LuK Service Info

Part Nr. 228 0128 11 – 280/280mm TGU6

TB1004

Info: New design / Neues Design / Nouvelle conception / Nuevo diseño / Nuovo disegno / Nuovo segno

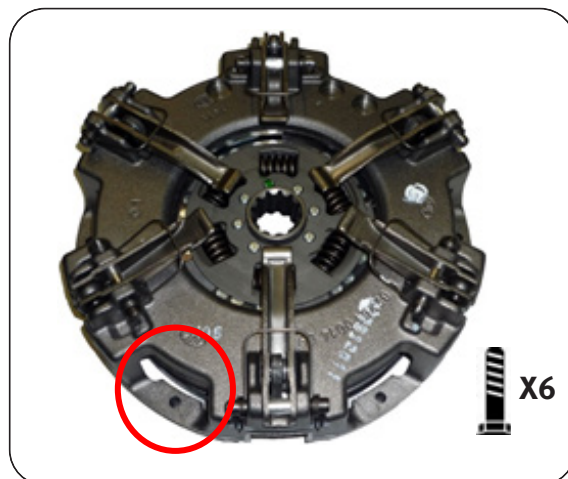
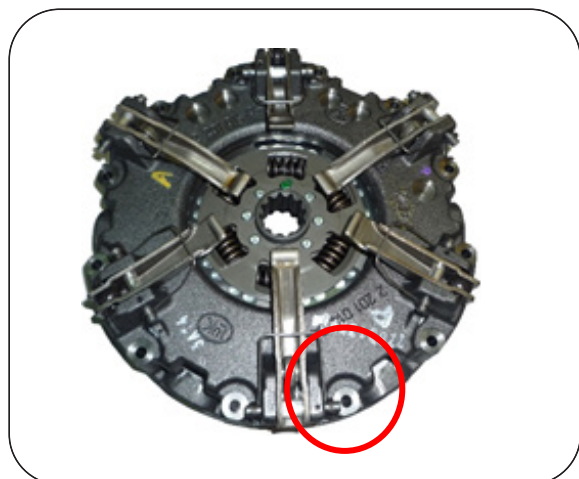
Fully interchangeable with existing clutches with no modifications required to vehicle or flywheel. A new fixation bolt set 411 0164 11 6 x M8 x 1,25 x 50mm + Conical washer is supplied with new designs to accommodate the lower housing.
